RESERVERAUM FÜR EXTREMHOCHWASSER HÖRDTER RHEINAUE

**Neubau des Schöpfwerks Leimersheim/
Maßnahmen zur Anpassung der
Binnenentwässerung südlich des
Reserveraums**

Heft 9

**Fachbeitrag Naturschutz -
Aktualisierung Maßnahmenkonzept bzgl.
Teilfläche Ausgleichsmaßnahme KO8**

Auszug aus Plan B-9.3

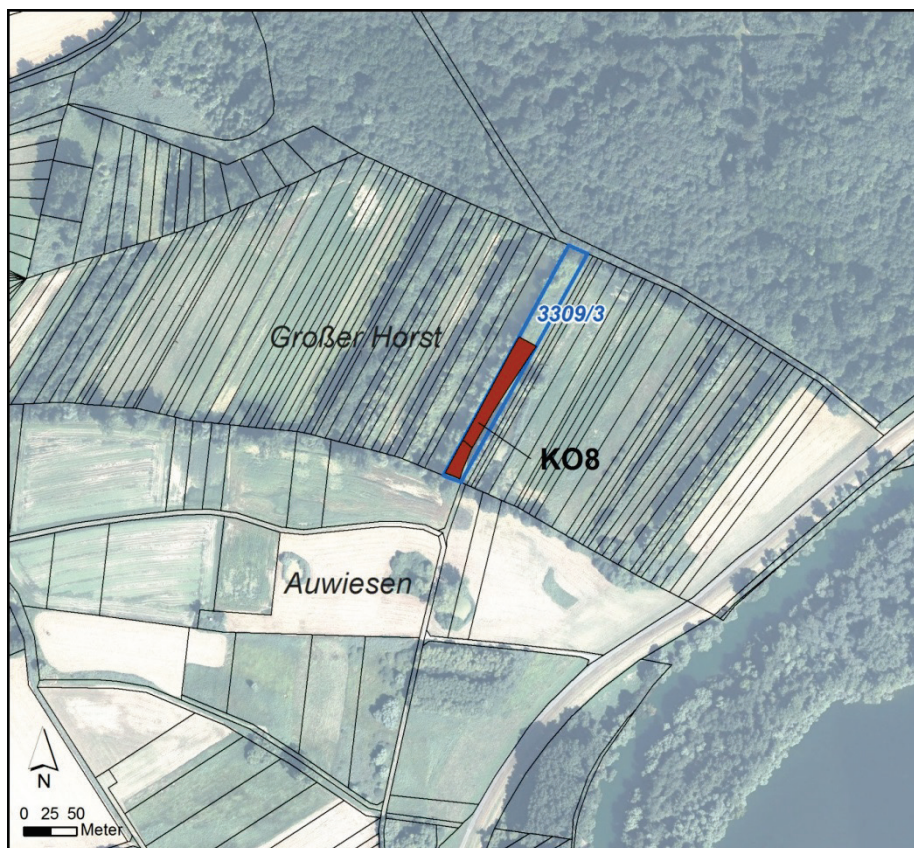
Gemäß dem Maßnahmenkonzept des Fachbeitrags Naturschutz zum o. g. Vorhaben (Heft 9, siehe IUS, Stand März 2018) ist die Kompensationsmaßnahme KO8 (Anlage von Gehölzbeständen) auf zwei Teilflächen vorgesehen (Lage siehe schwarze Pfeile in nachfolgendem Planauszug B-9.3, braun gekennzeichnete Flächen):

1. **Nördliche Teilfläche:** Fläche südwestlich des Dolwiesengrabens: Diese Fläche (Südwestrand des Flurstücks Nr. 1438, Gemarkung Leimersheim) ist weiterhin Teil der im aktuellen Wege- und Gewässerplan (Stand November 2018) gekennzeichneten Ausgleichsfläche Nr. 903.

Bezüglich dieser Teilfläche erfolgt keine Planänderung.

2. **Südliche Teilfläche:** Fläche nordöstlich des Dolwiesen-/ Ruppertsgrabens (Teilflächen der Flurstücke Nr. 1430, Nr. 1431/1 und Nr. 1431/2, Gemarkung Leimersheim): Diese Fläche ist im aktuellen Wege- und Gewässerplan (Stand November 2018) nicht mehr als Ausgleichsfläche ausgewiesen (Änderung der Wegebeziehungen in diesem Bereich) und steht damit für den vorhabensbedingten Ausgleich resp. zur Umsetzung der Maßnahme KO8 nicht mehr zur Verfügung.

Die Maßnahmenfläche entfällt. Alternativ hierzu wird eine entsprechend (d. h. 1.888 qm) große Teilfläche im südlichen Teil des am Nordrand der Leimersheimer Auwiesen gelegenen Flurstücks Nr. 3309/3 (Gemarkung Hördt) für die Entwicklung eines Gebüschs vorgesehen (in unten stehender Abbildung braun gekennzeichnete Fläche).
